ZIE BIJZONDERE VOORWAARDE(N)

project	RENOVATIE VOORGEVEL VME CANDICE Martelaarslaan 352 - 360, 9000 Gent Afd. 6 GENT, sectie F, nr. 569H2	naam	Snede AA _ nieuwe toestand
opdrachtgever	VME CANDICE Martelaarslaan 352 - 360, 9000 Gent contactpersoon: dhr. Joachim Verstuyft (Syndica)	schaal	1:100
architect	GEVELINZICHT IR. ARCHITECTEN Eikelstraat 66 - bus 1, 2600 Antwerpen contactpersoon: Cindy Leysen	datum	12/01/2026
		fase	AB
		getekend	CL, MG

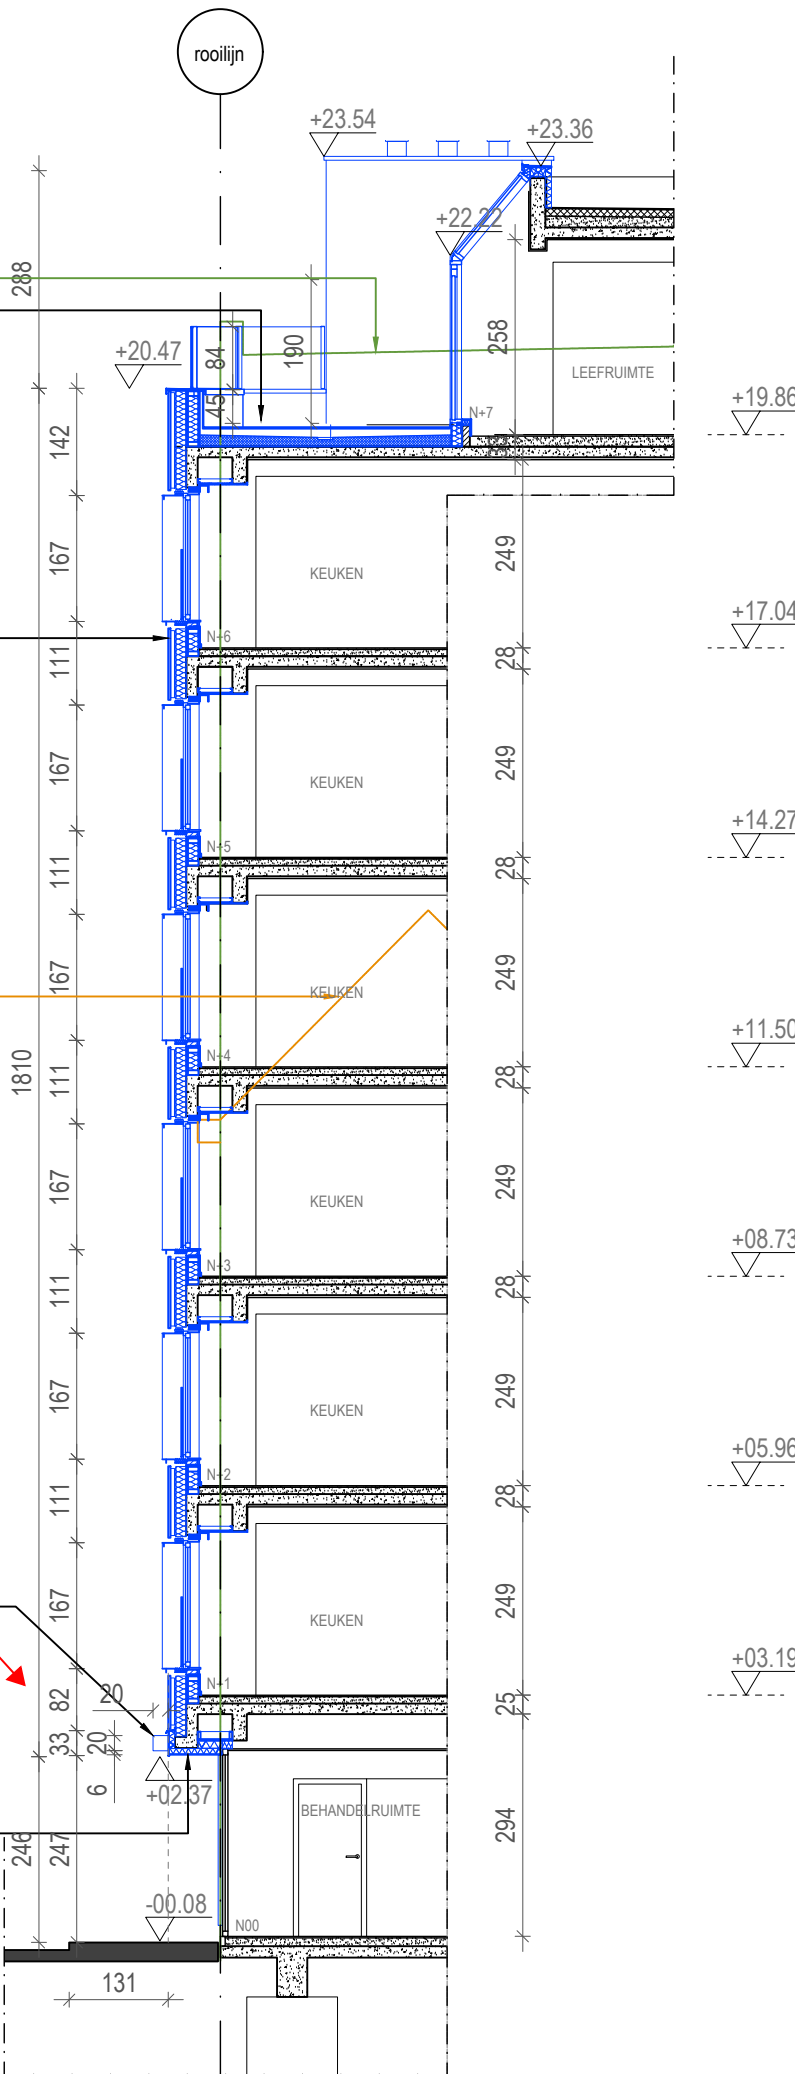
Uitgesloten uit de

vergunning:

De zonnetent die voorzien wordt op de voorgevel ter hoogte van de erker, boven de gelijkvloerse gevelplint en onder de ramen van de eerste verdieping, wordt uitgesloten uit de vergunning.
